Znak sprawy: ZP.271.22.2023

Dotyczy postępowania pn.: „**Remont drogi gminnej – ul. Sikorskiego**”

Zamawiający działając na podstawie art. 284 ust. 2 ustawy z dnia 11 września 2019r. Prawo zamówień publicznych (Dz.U. z 2023r. Poz. 1605 ze zm.) udziela odpowiedzi na pytania.

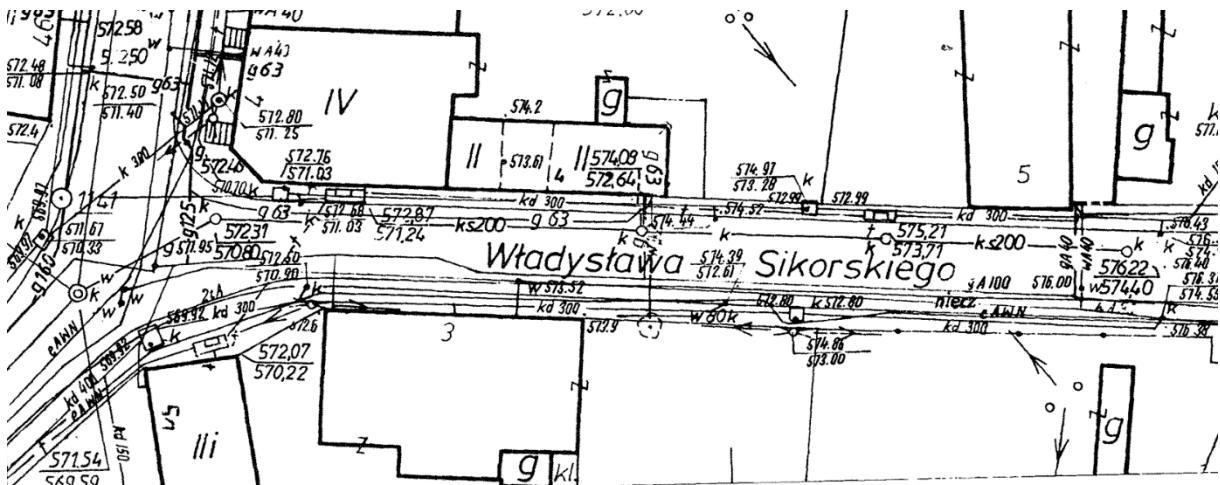
Pytanie 3. Gdzie Zamawiający planuje dokonać zrzutu wód opadowych? Studnia przy budynku 5a nie posiada odprowadzenia.

Odpowiedź. W ramach przedmiotowego zadania należy wykonać remont istniejącej sieci na odcinku określonym w dokumentacji projektowej. Zgodnie z wiedzą Zamawiającego studnia posiada odprowadzenie, a sieć jest drożna, gdyż w chwili obecnej odbiera wody opadowe z terenu drogi.
